1. Ergänzung der erweiterten Abrundungssatzung als Klarstellungs- und Ergänzungssatzung für den im Zusammenhang bebauten Ortsteil Gnevezin der Gemeinde Bargischow

Entwurfssfassung 05-2025

Komplexstellungnahme des Landkreises Vorpommern-Greifswald als Träger öffentlicher Belange gemäß § 4 Abs. 2 BauGB

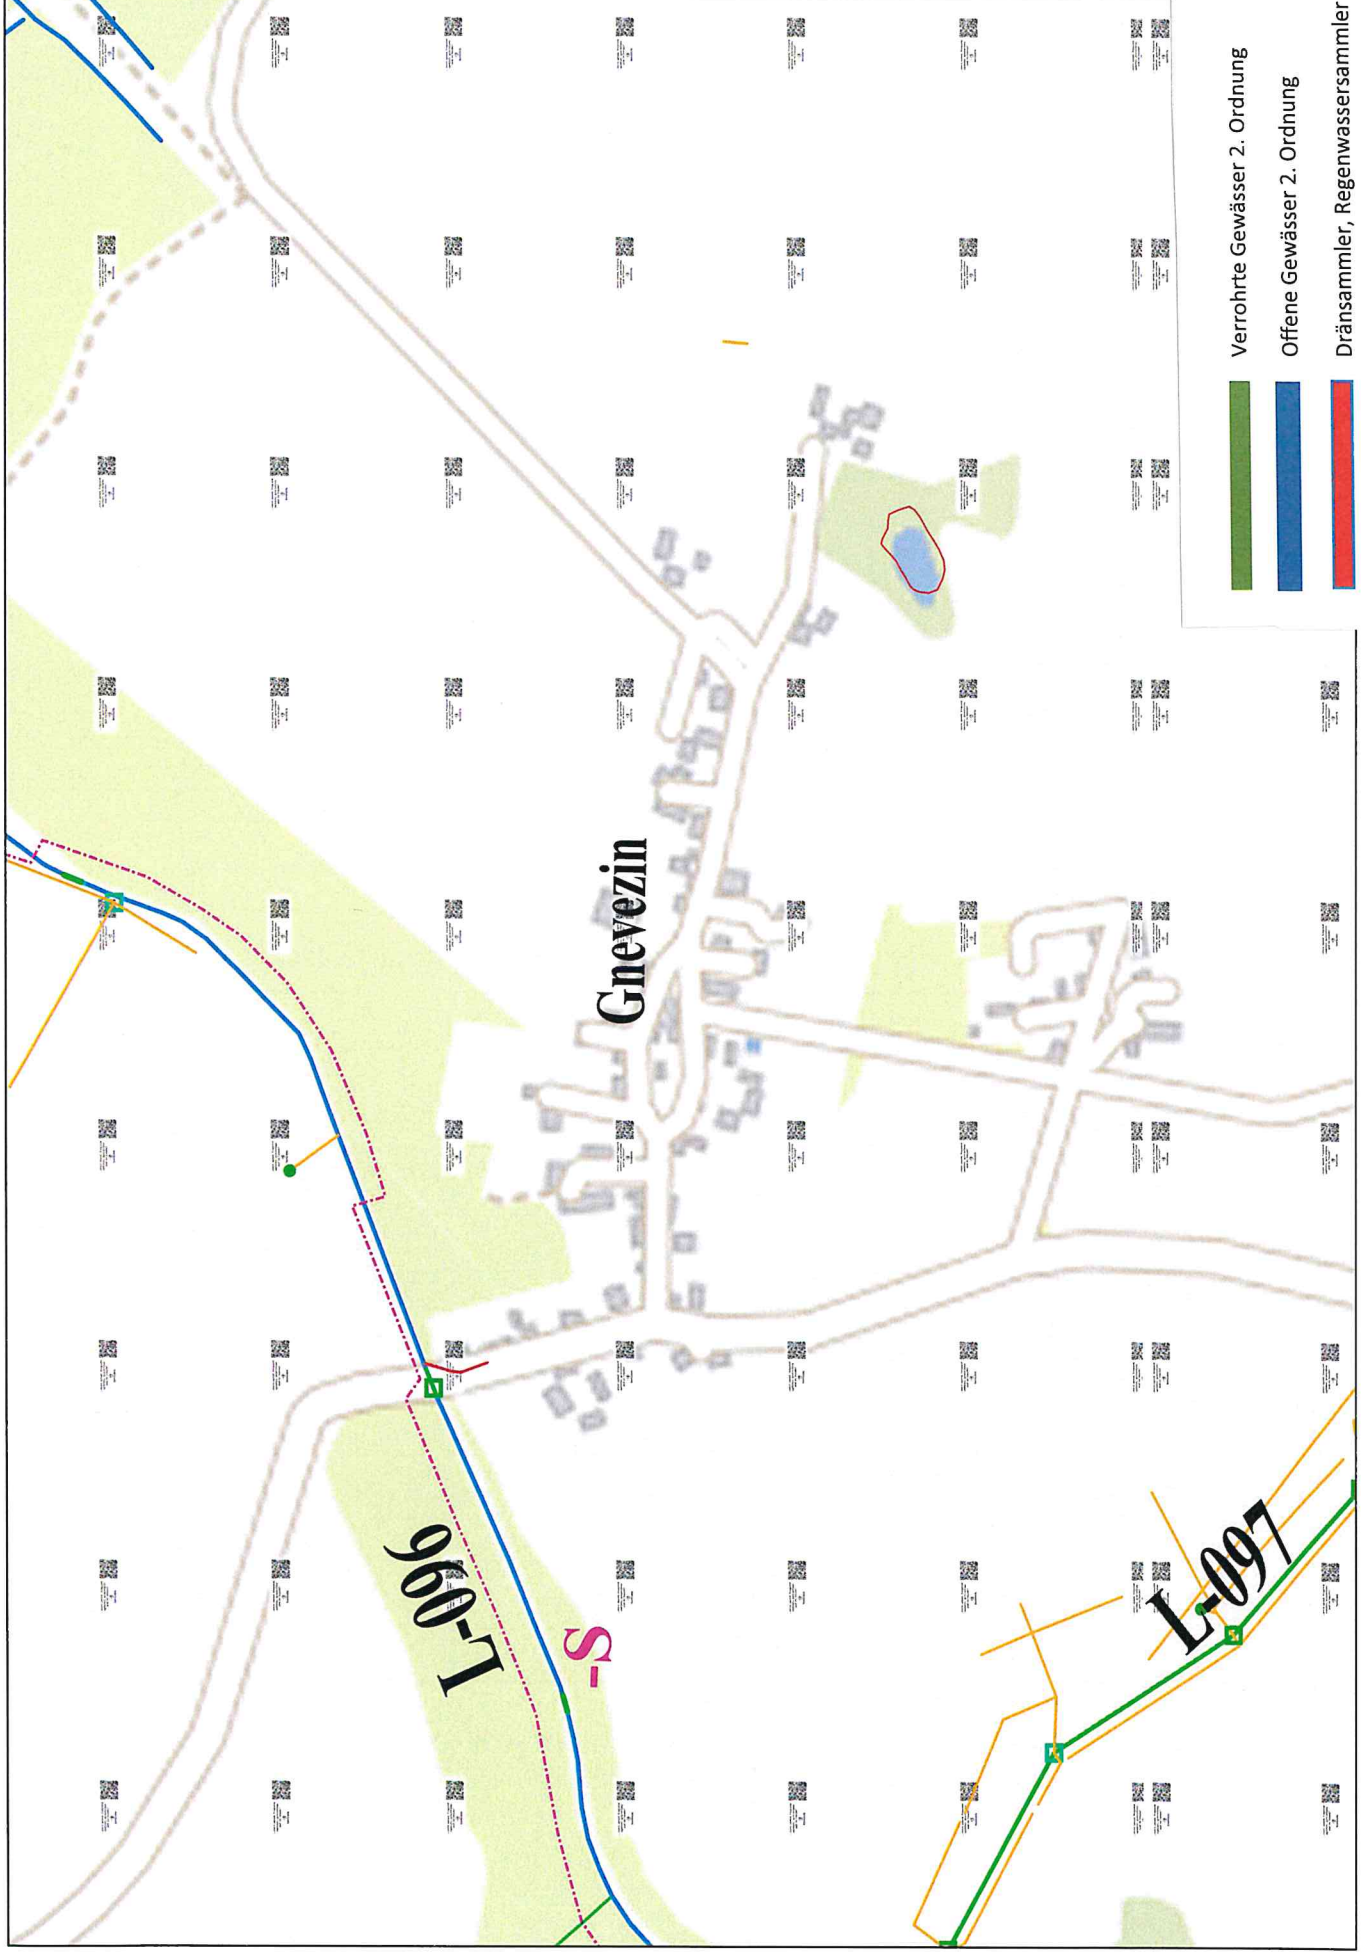
hiermit teile ich Ihnen mit, dass sich im nordwestliche Randbereich des o.a, B-Planbereiches ein Gewässer II. Ordnung (L-096) befindet. Die Gewässer II. Ordnung sind inklusive eines Randstreifen von 10 m (gemessen ab Gewässeroberkante) von jeglicher Bebauung freizuhalten.

Sollte sich im Zuge der weiteren Planungen Veränderungen insbesondere bei der Abführung von Niederschlagswasser ergeben, welche sich direkt oder indirekt auf die Vorflut von Gewässern II. Ordnung auswirken könnten, ist der WBV jedoch zu involvieren. Dies wird besonders dann bedeutsam wenn sich der Grad der Versiegelung im B-Plangebiet erhöhen sollte.

**Einzelnachweis
Höhenfestpunkt**

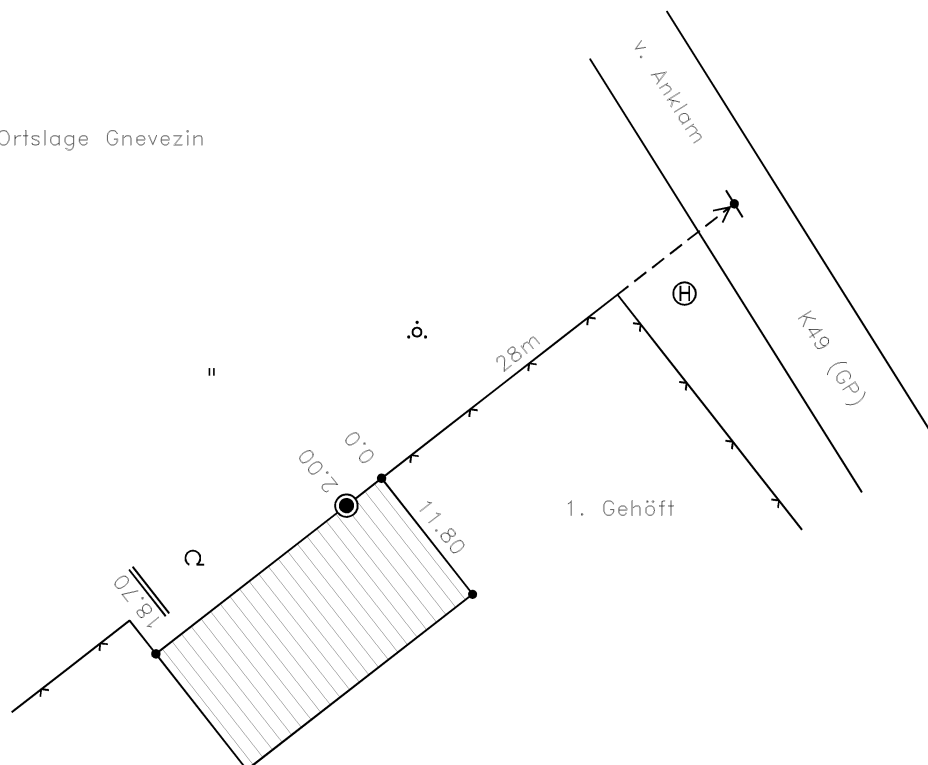
- Zur Sicherung der mit dem Boden verbundenen Vermessungsmarken des Lage-,
Höhen- und Schwerefestpunktfeldes **darf eine kreisförmige Schutzfläche von zwei**

Metern Durchmesser weder überbaut noch abgetragen oder auf sonstige Weise verändert werden. Um die mit dem Boden verbundenen Vermessungsmarken von Lagefestpunkten der Hierarchiestufe C und D auch zukünftig für satellitengestützte Messverfahren (z.B. GPS) nutzen zu können, sollten **im Umkreis von 30 m um die Vermessungsmarken Anpflanzungen von Bäumen oder hohen Sträuchern vermieden werden.** Dies gilt nicht für Lagefestpunkte (TP) 1.-3. Ordnung.

(siehe Anhang Kartenauszug Geoportal LK V-G; Bodendenkmal)

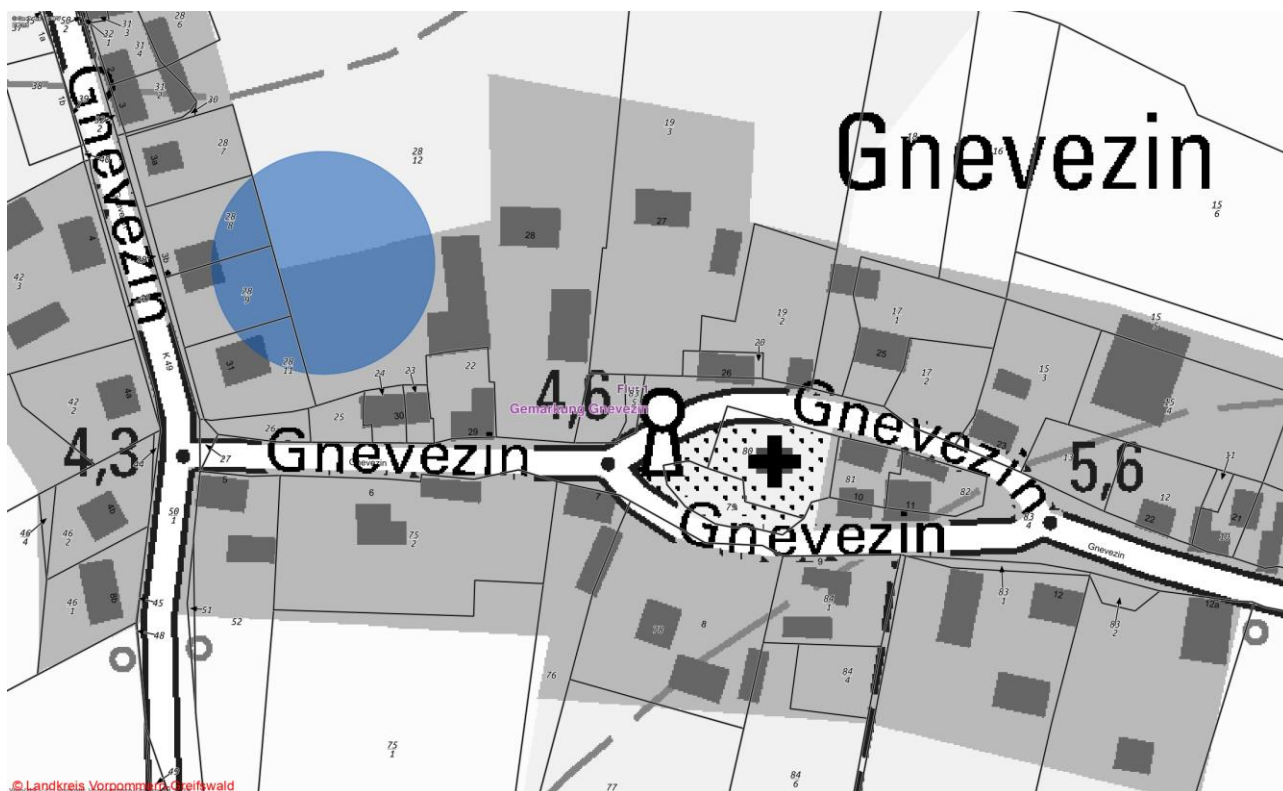
2.1 Im Satzungsbereich befinden sich folgende bekannte mit der Farbe „Blau“ gekennzeichnete Bodendenkmale der Bodendenkmalliste des Landkreises Vorpommern-Greifswald:

- Gemarkung Gnevezin, Fundplatz 2
(Gemarkung Gnevezin, Flur 1, Flurstücke 28/8, 28/9, 28/11, 28/12)
